CONSULTAS LICITACIÓN 170/2021 SERVICIO DE EQUIPAMIENTO TECNOLÓGICO, HARDWARE, SOFTWARE, DISEÑO Y PRODUCCIÓN DE MATERIAL NO DIGITAL, DIGITAL E INTERACTIVOS PARA LA CASA DE LOS VOLCANES DE JAMEOS DEL AGUA EN LA ENTIDAD PÚBLICA EMPRESARIAL LOCAL DE LOS CENTROS DE ARTE, CULTURA Y TURISMO DEL CABILDO DE LANZAROTE.

Tras la realización de la visita in situ que se realizó el día 5 de mayo de 2021 publicamos para que este al alcance de todos los interesados, se resuelve lo siguiente:

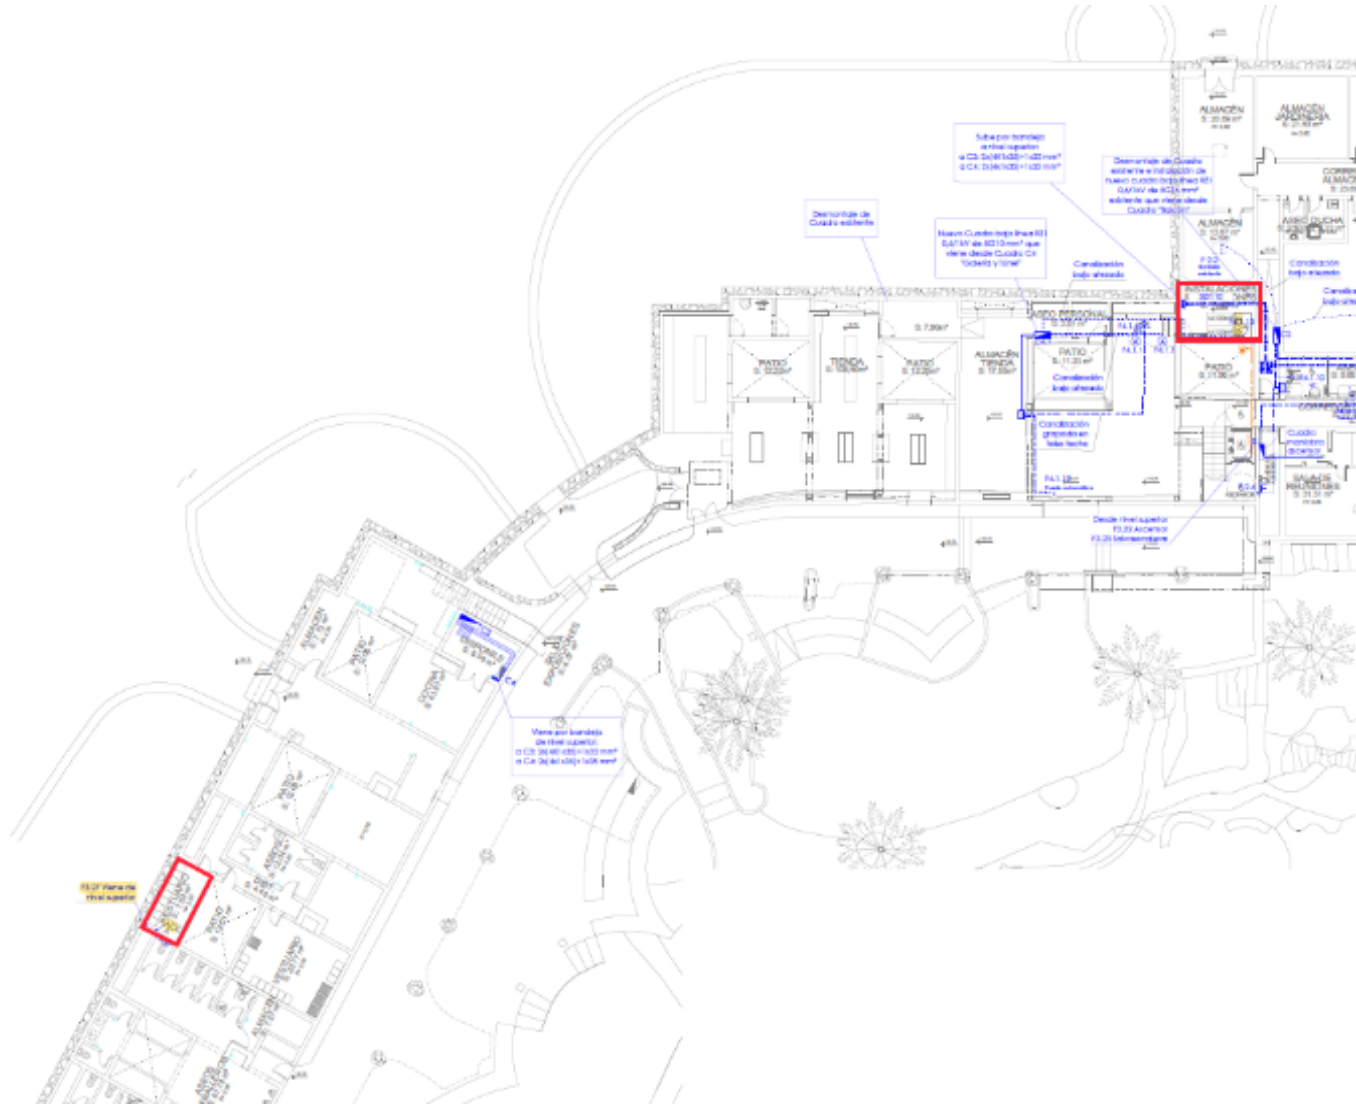
8. **Altavoces.** La línea de altavoces existente, es una línea con los altavoces enhebrados entre sí.
9. **Dónde se situaría el rack? ¿Hay destinado un cuarto técnico?**

Existen dos racks que conectan la instalación del Museo. Ambos en planta baja, dada la longitud de la intervención y de las líneas. La idea es que el control de mando esté en el rack situado en el cuarto de instalaciones en la zona de hall de entrada al museo. Las

instalaciones de los ejes temáticos 2 y 3 irían al Rack A y el resto al rack B(hall de entrada).
